## COMPLÉMENT D'INFORMATION AU PLAN DE RESTAURATION

<b>DESTINATAIRE :</b>	Madame Andrée Drolet, ing., PMP – Directrice environnement
<b>EXPÉDITEURS :</b>	René Fontaine / Mylène Sansoucy, ing. / Fannie McMurray Pinard, ing.
<b>OBJET :</b>	Complément d'information au plan de restauration – Projet Windfall Lake – Halde à stériles imperméabilisée
<b>N° DE PROJET :</b>	151-11330-68
<b>DATE :</b>	10 décembre 2018

Projet Lac Windfall – Minière Osisko  
 Complément d'information au plan de restauration

NUMÉRO DU FEUILLET: **151-11330-62\_G02**

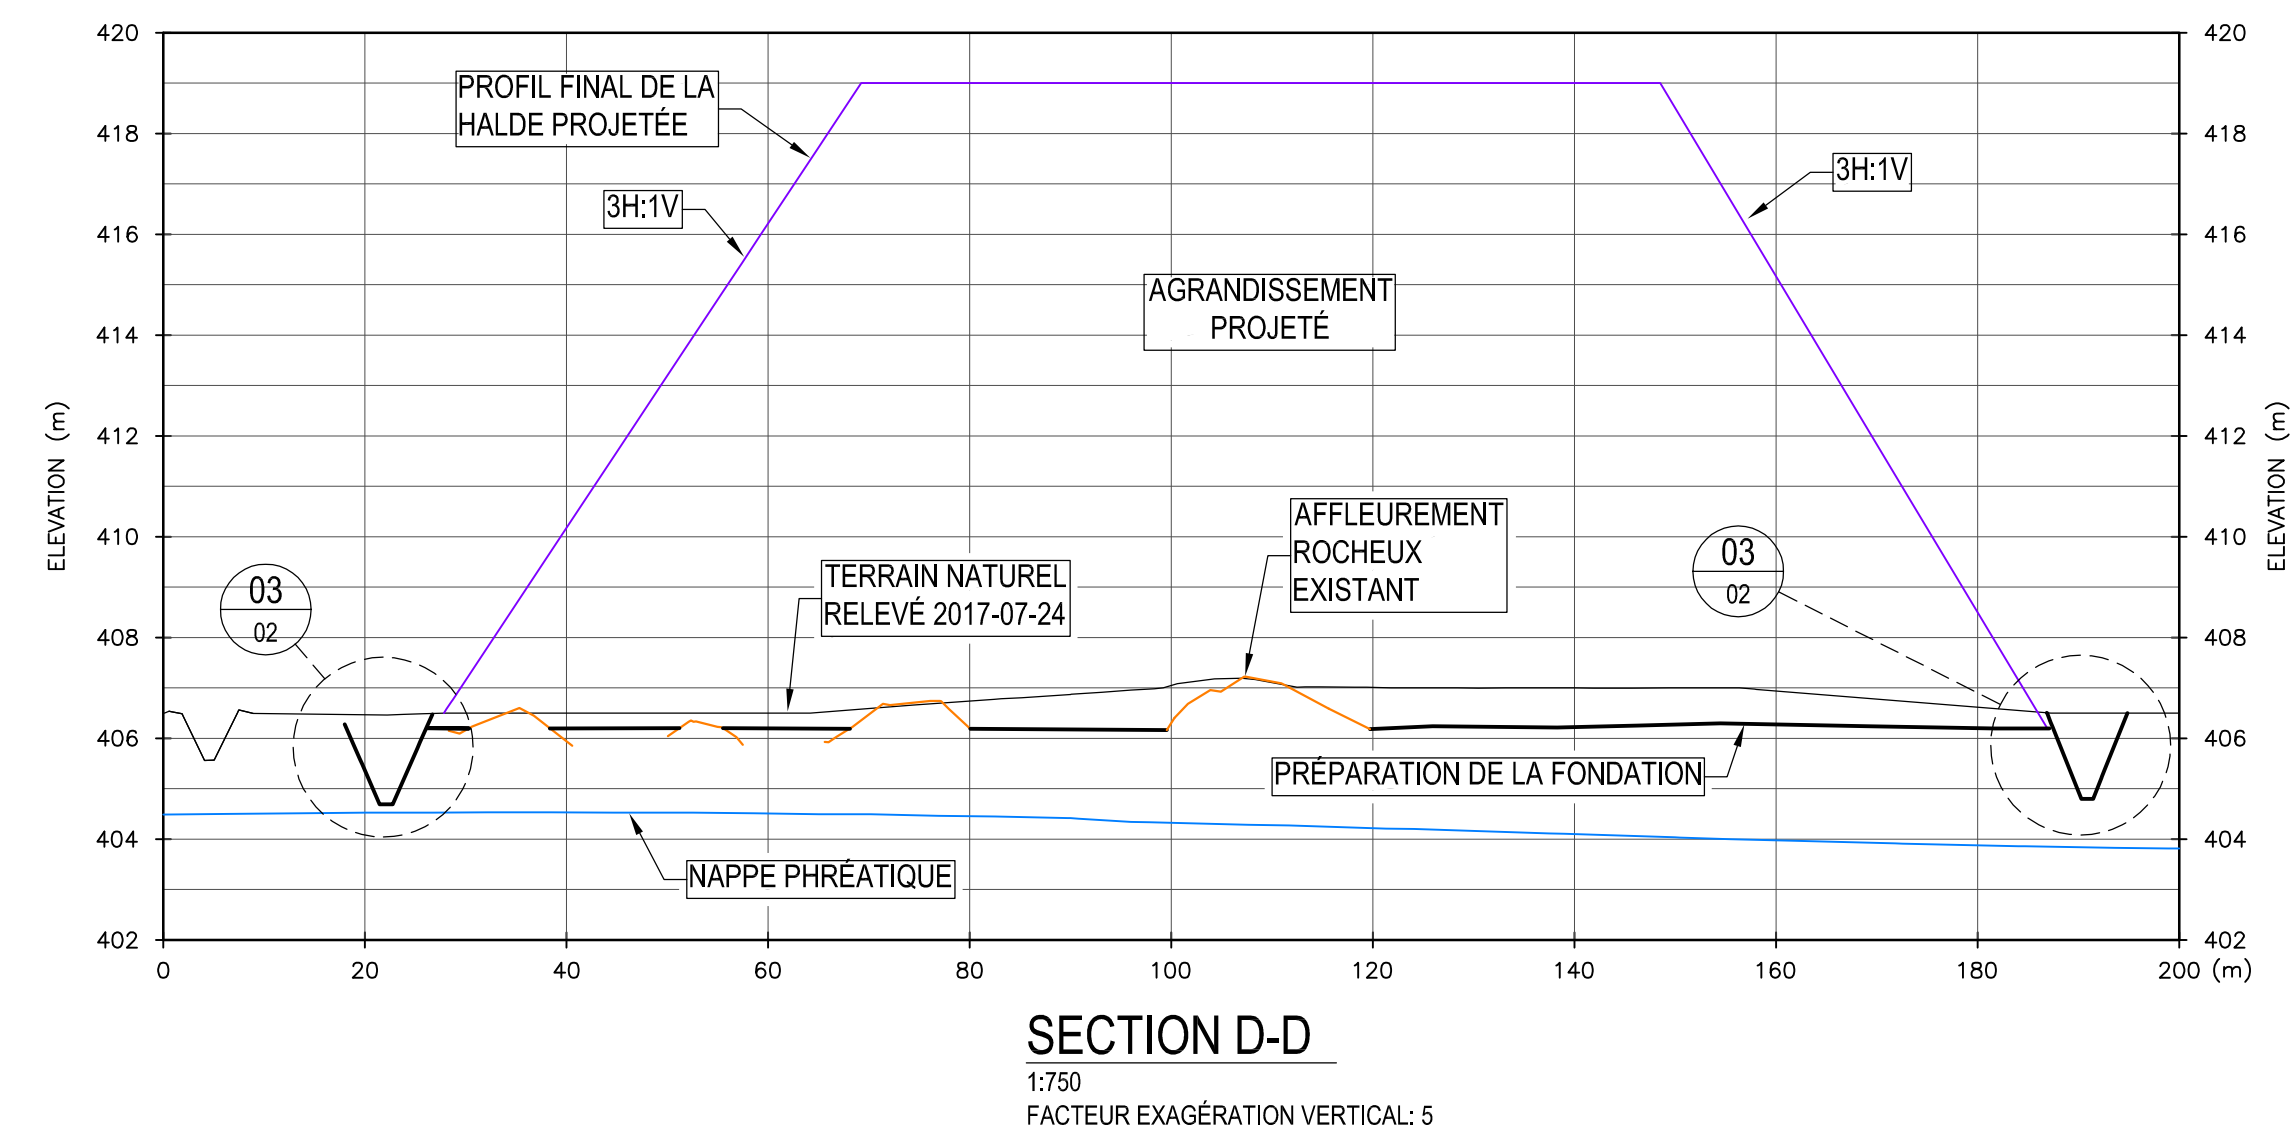
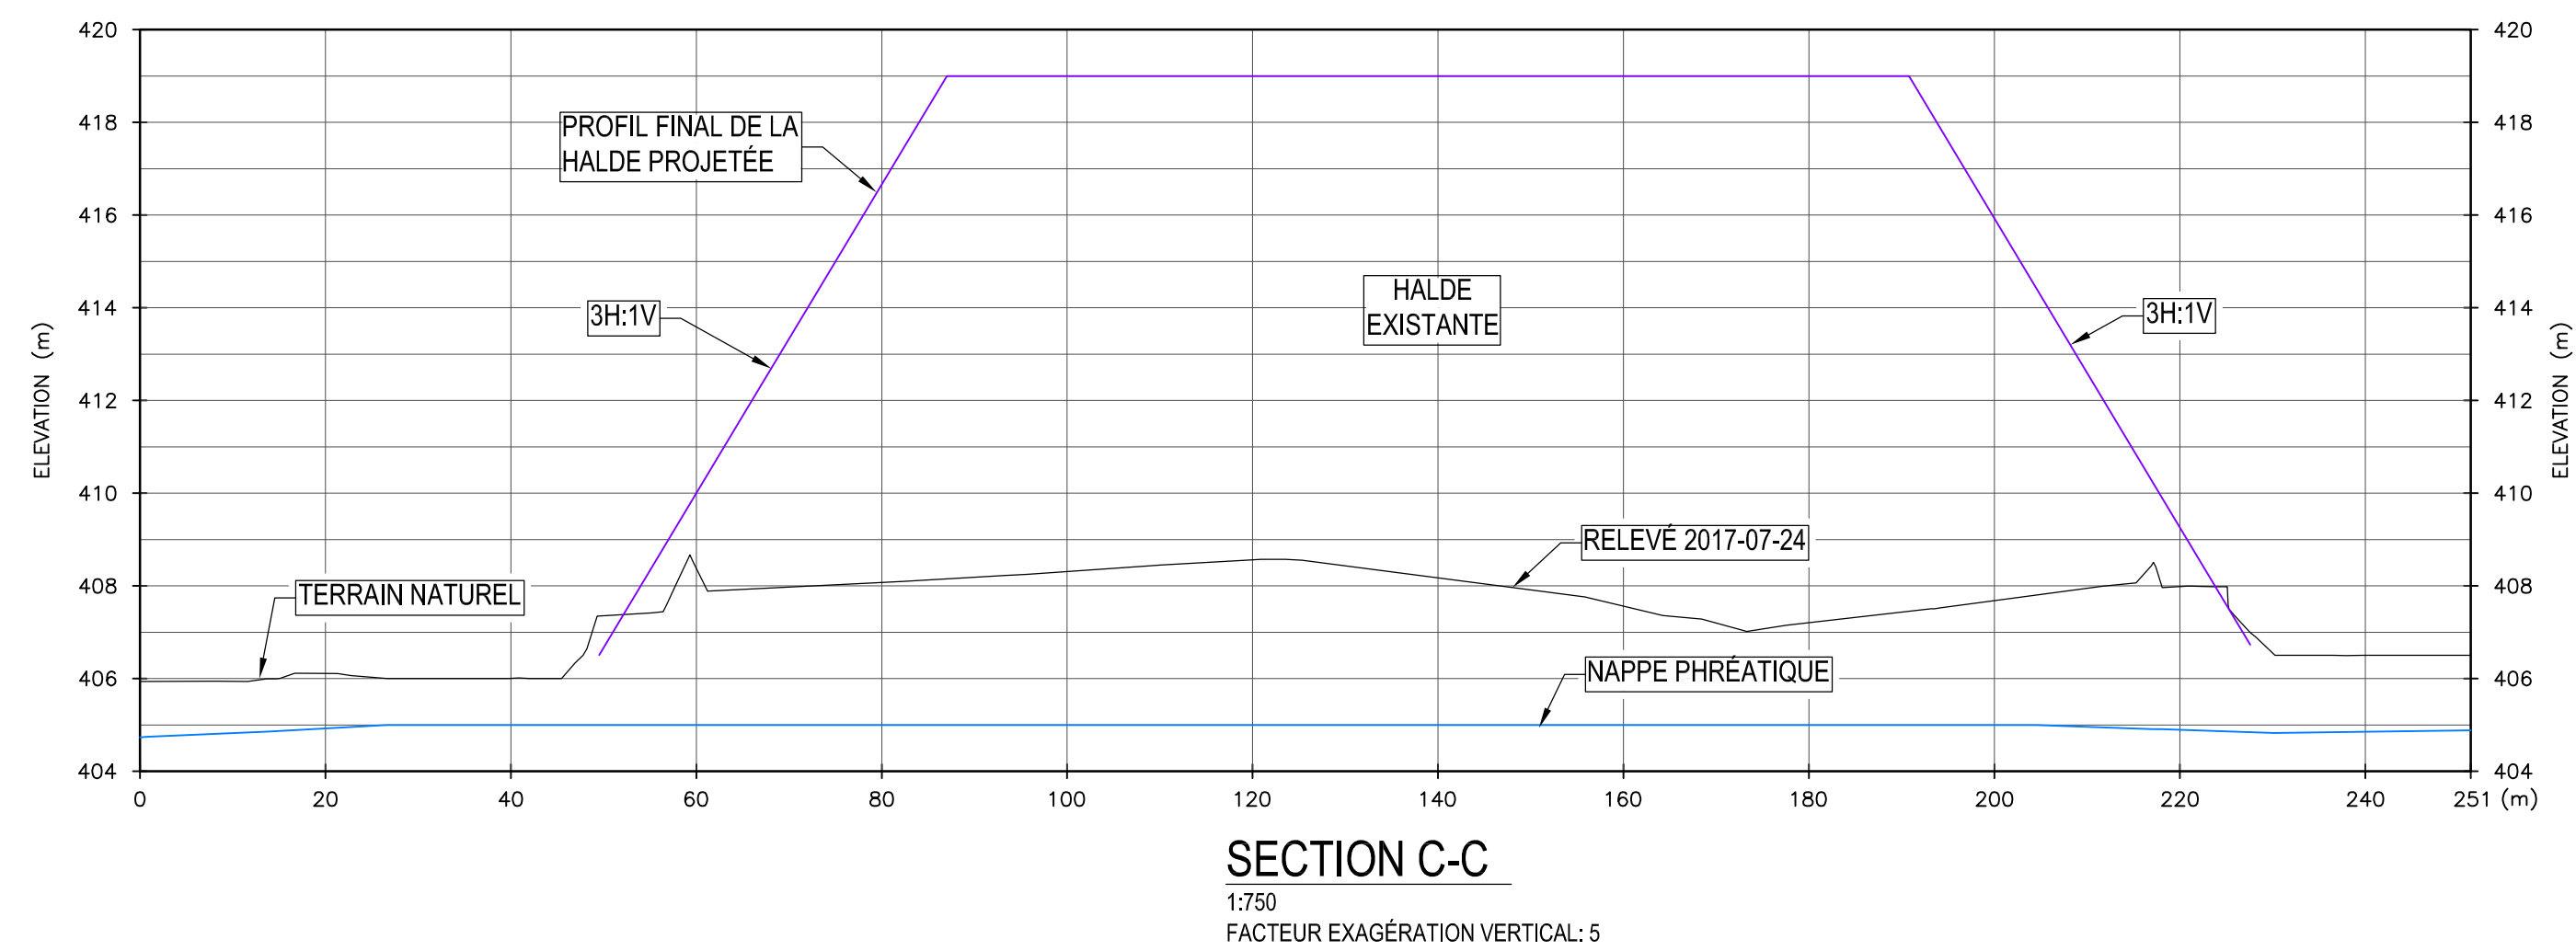
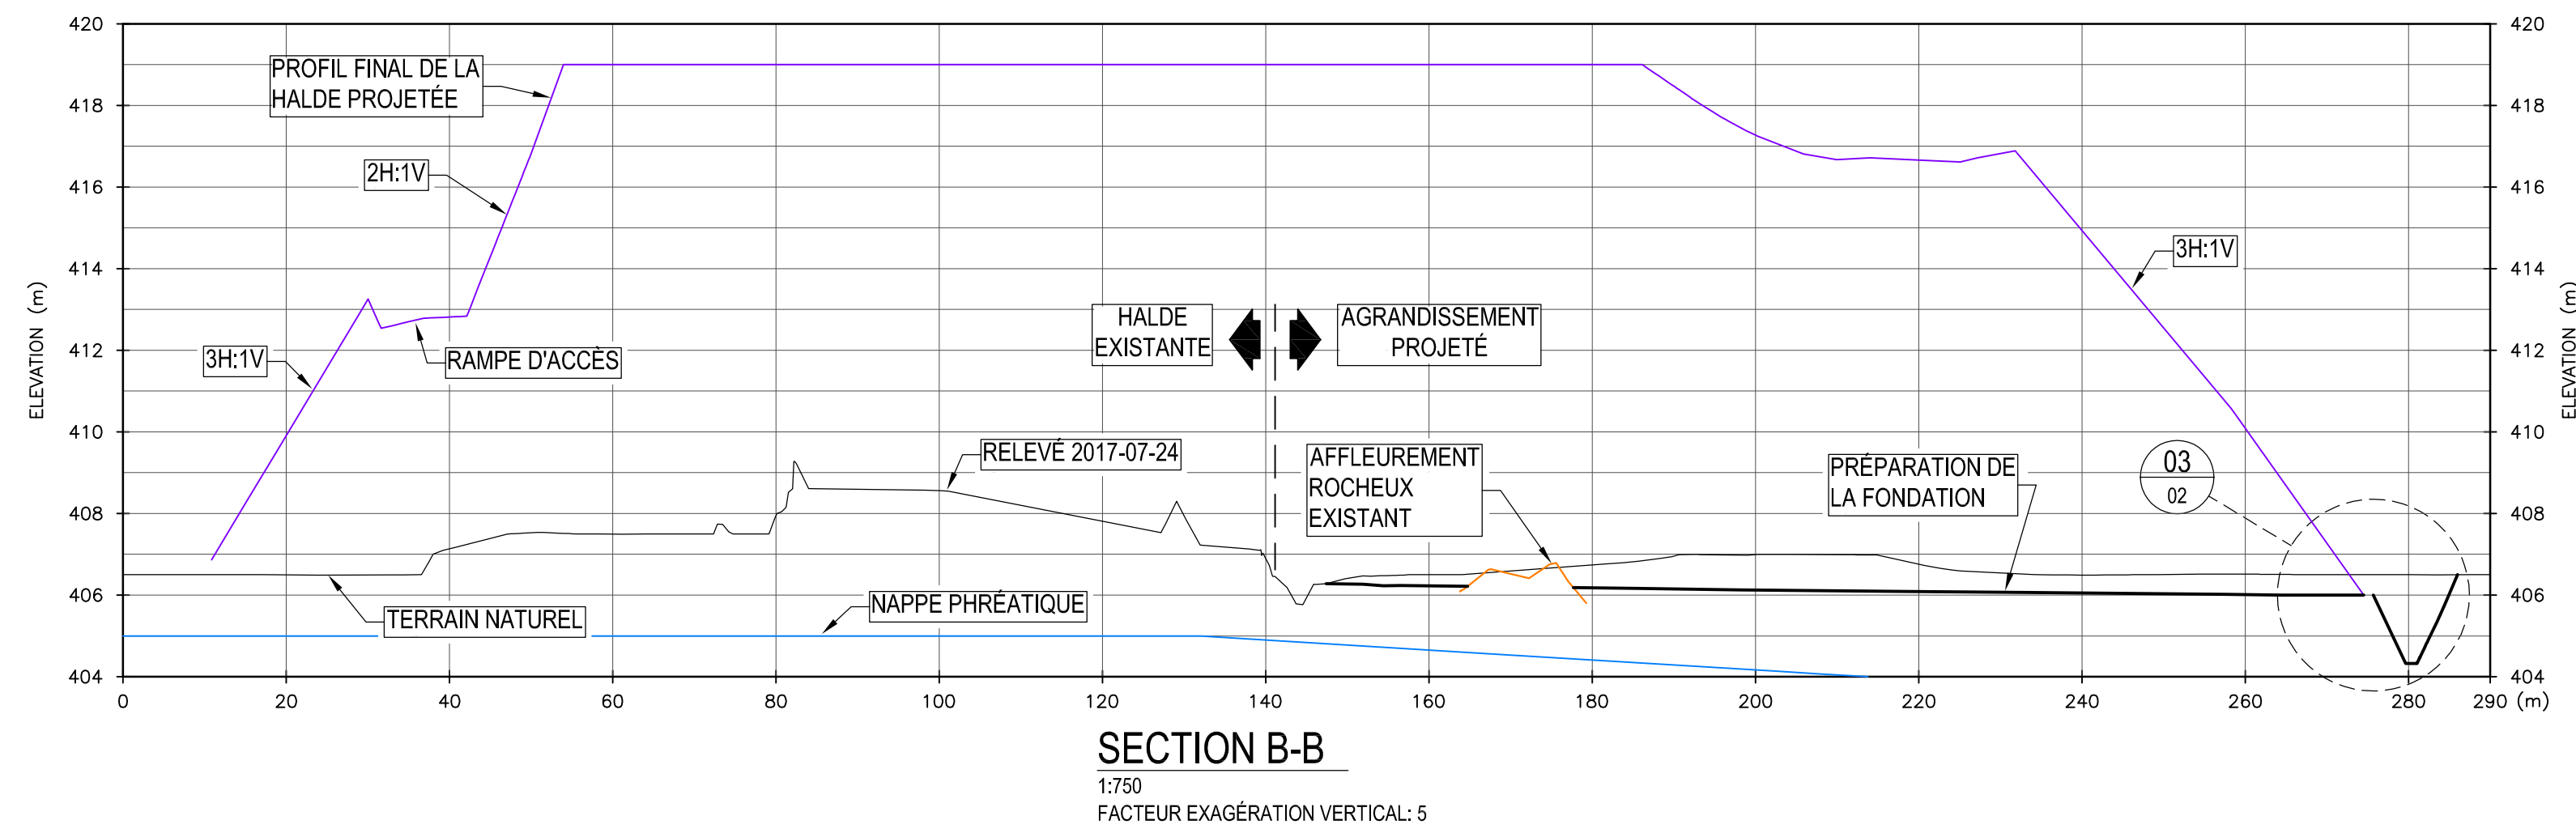
Les plans de l'annexe B présentent le tracé des fossés aménagés lors de l'agrandissement de la halde. Il est à noter qu'en cours de construction, le tracé du fossé au sud de la halde a été modifié; ainsi, le lecteur est invité à se référer aux plans *DC-2-Vue en plan et point de contrôle* et *DC-2- Détail typique* plutôt qu'au plan 151-11330-62\_G02 pour localiser le tracé final du fossé au sud de la halde.
